**PREVOST**

**BULLETIN DE GARANTIE**

**BG24-20**

DATE :	Juin 2024	SECTION : 06 ÉLECTRIQUE
EXPIRATION:	Juin 2026	
SUJET :	<b>MODIFICATION DU HARNAIS DE L'ALARME INCENDIE</b>

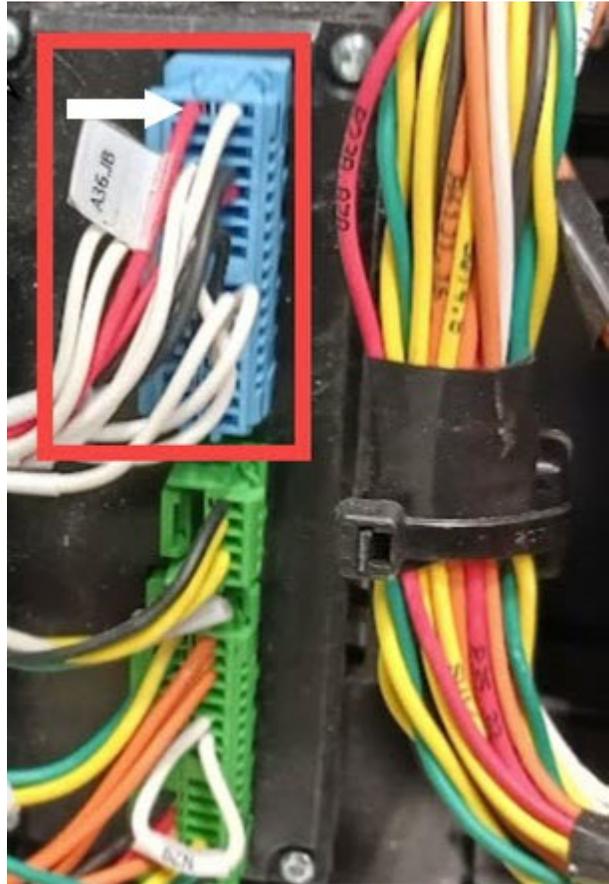
5. Localiser le fil rouge **A130.6** connecté à la broche **A36.JB :1**.

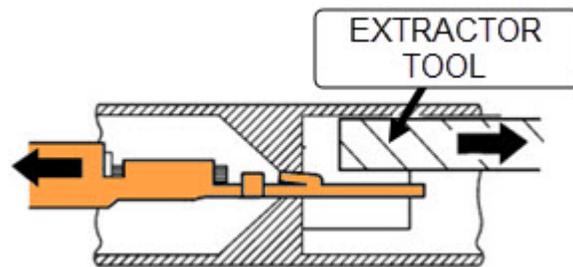
8. Insérer l'outil 683766 dans la cavité d'extraction à l'extrémité arrière de la broche **A36.JB :1**.

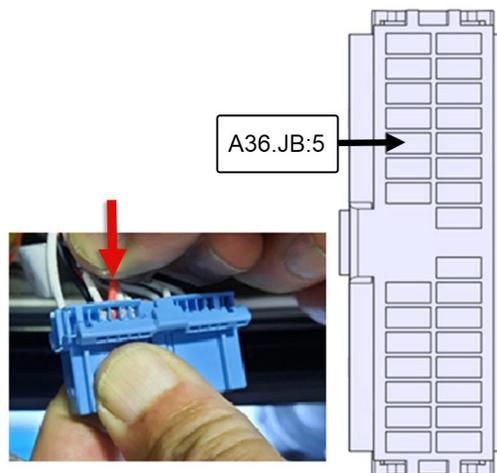
9. Retirer le terminal du fil **A130.6** du connecteur.

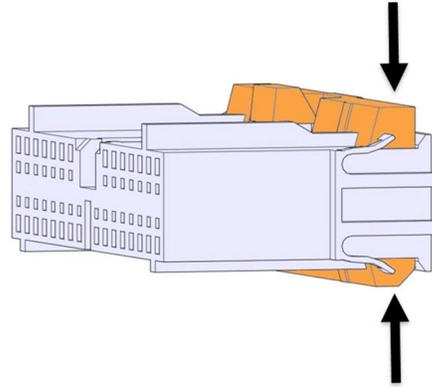
10. Insérer le fil **A130.6** dans la broche **A36.JB :5** du connecteur jusqu'à ce que le terminal soit verrouillé.

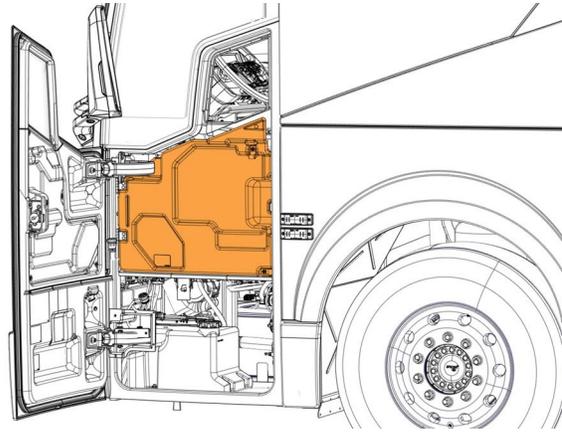
13. Vérifier que le fil **A130.6** est maintenant connecté à la broche **A36.JB :5**.
